Dotyczy: postępowania o udzielenie zamówienia publicznego nr ZP.271.46.2026 pn: Budowa parkingu na Osiedlu II w Suwałkach

Zamawiający na podstawie art. 284 ust. 6 ustawy z dnia 11 września 2019 r. Prawo zamówień publicznych (Dz. U. z 2024 r. poz. 1320 z późn. zm.) udziela odpowiedzi na pytania z dnia 06 i 07 kwietnia 2026 r. postawione przez jednego z Wykonawców:

**Treść pytania nr 8:**

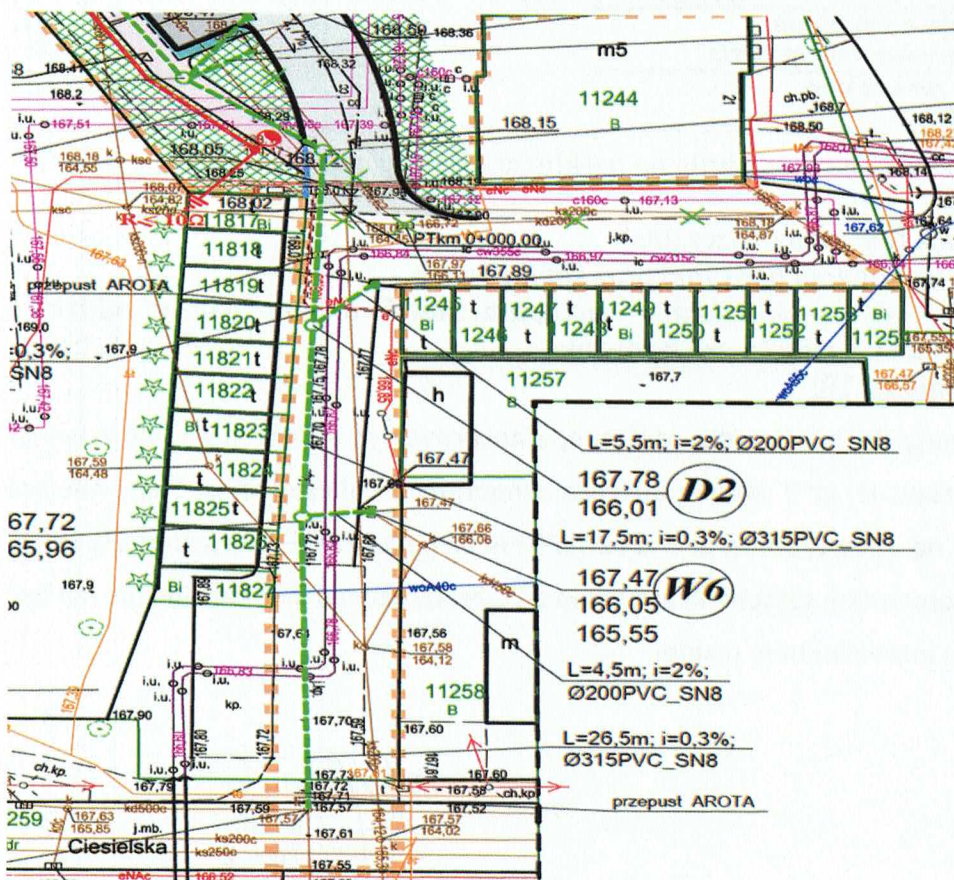
Prosimy o potwierdzenie, że w wycenie nie należy ujmować kosztów pielęgnacji zieleni. Jeśli należy, prosimy o wskazanie okresu pielęgnacji.

Zamawiający informuję, że w wycenie nie należy ujmować kosztów pielęgnacji zieleni.
